**Avis délibéré de la mission régionale d'autorité
environnementale sur le parc agrivoltaïque au sol, au lieu-
dit « Garneyren », porté par la société à mission RWE
renouvelables France sur la commune de Mirabel (07)**

Avis n° 2026-ARA-AP-2057-N15829

Avis délibéré le 19 mai 2026

Illustration 2: Plan d'implantation du projet. Source : dossier de PC.

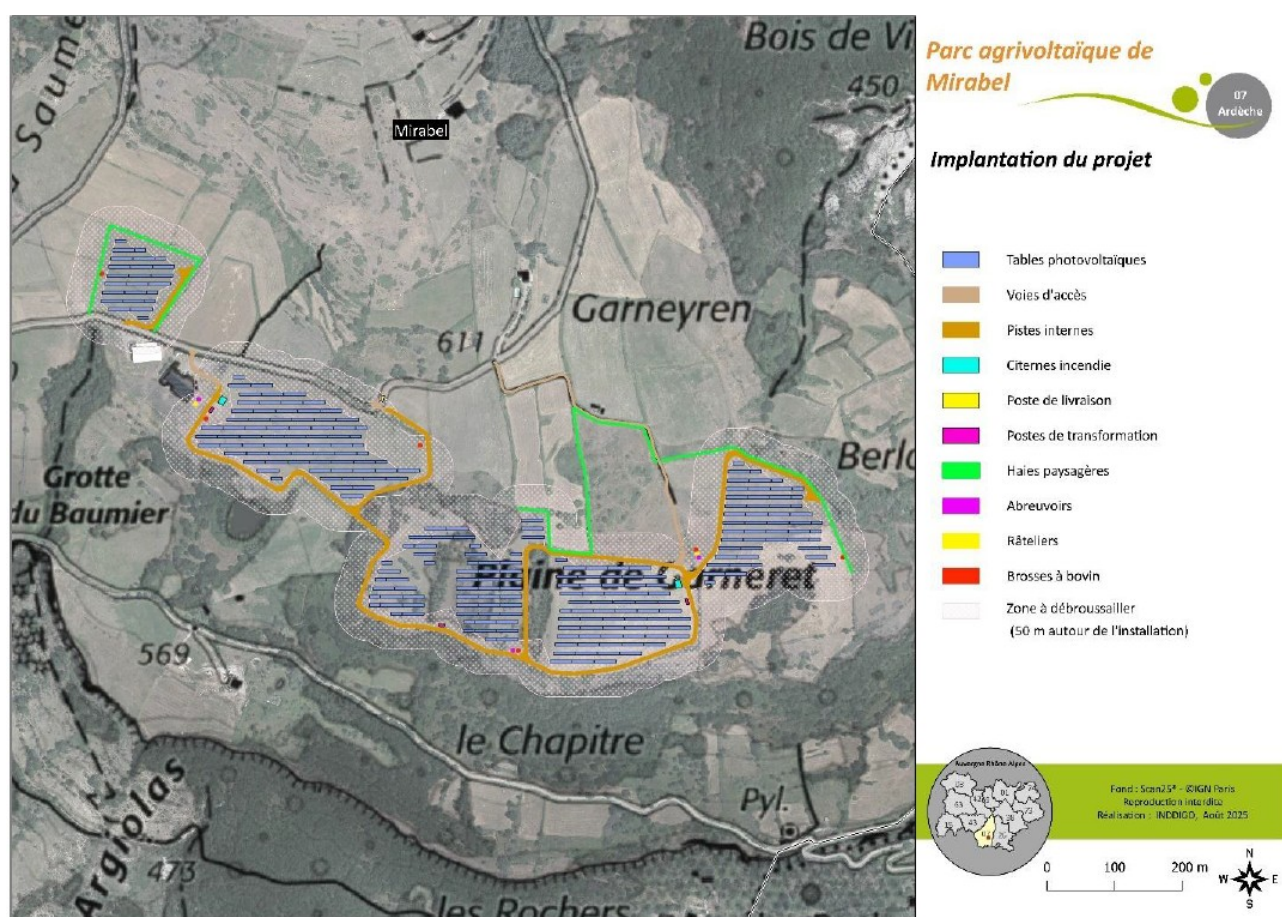
Le raccordement en souterrain de la centrale photovoltaïque au réseau électrique national n'est pas décrit précisément, ni son calendrier. Ses incidences environnementales ne font donc pas l'objet d'une analyse approfondie. Faisant partie du projet, ses caractéristiques et son tracé doivent être présentés, ainsi que son calendrier, et ses incidences évaluées de manière détaillée, et cela même s'ils relèvent d'une autre maîtrise d'ouvrage et d'un calendrier différent⁹. Ce n'est pas le cas pour le dossier fourni, qui doit inclure ces données dès ce stade.

L'Autorité environnementale recommande de décrire précisément et d'inclure explicitement dans le périmètre du projet et donc de l'étude d'impact, le raccordement au réseau électrique, fonctionnellement lié au parc photovoltaïque, et leur calendrier, puis de présenter leurs incidences et les mesures prises pour les éviter, les réduire et si besoin les compenser.

Illustration 4: Le projet au regard des enjeux pour l'avifaune (source : dossier)

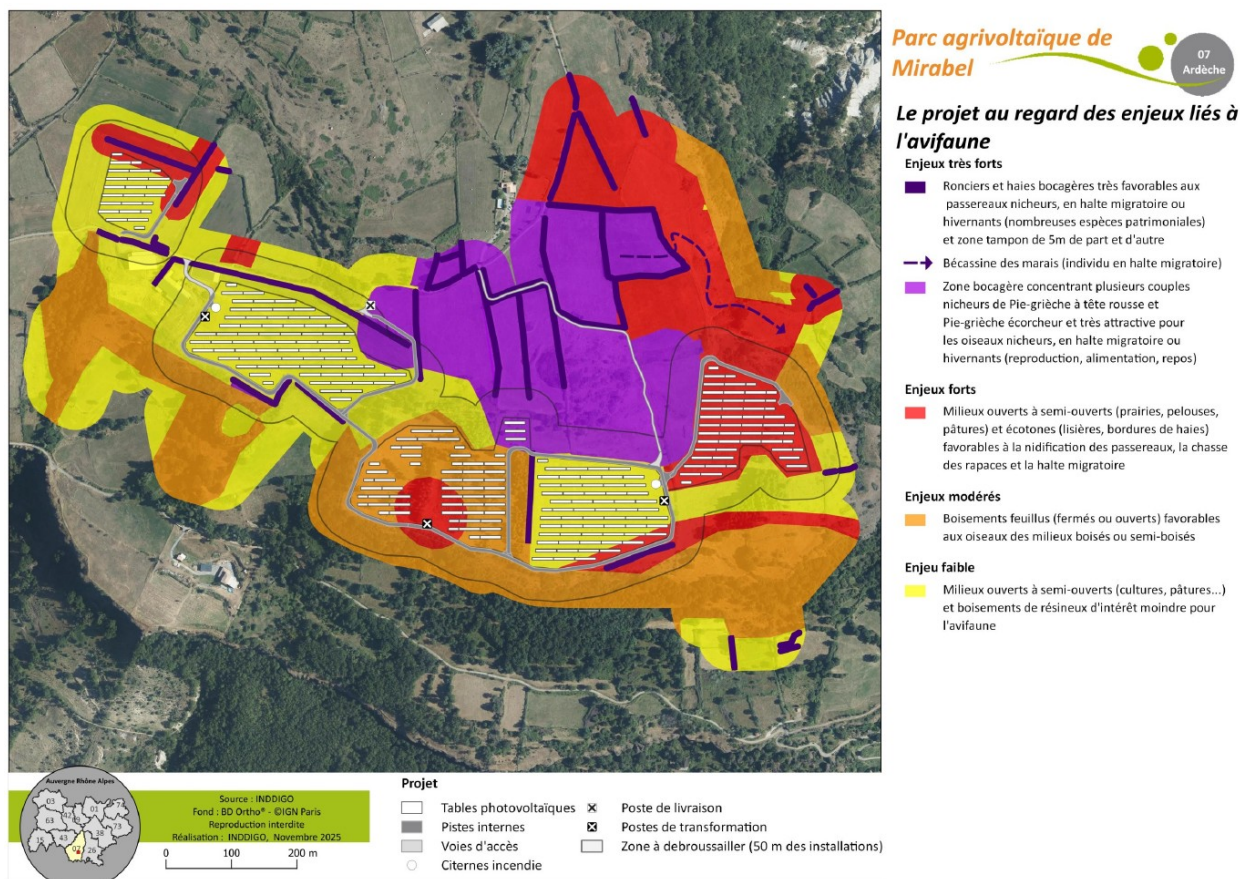
Toutefois, cette conclusion est hâtive, la conservation et la configuration de certains îlots, en incluant les distances nécessaires aux OLD, intersectant des secteurs (à l'est et au sud) très sensibles pour la biodiversité (avifaune, insectes, reptiles et chiroptères), étant à justifier (cf. par exemple l'illustration 4).

Enfin, le choix d'un tirant d'air de 2 m et non de 2,40 m, minimum *a priori* requis pour accueillir des génisses sous les panneaux, n'est pas expliqué.

L'Autorité environnementale recommande de justifier le choix d'implantation des îlots et de configuration des tables au regard de leurs incidences sur la biodiversité et, à défaut, de le reconsidérer.
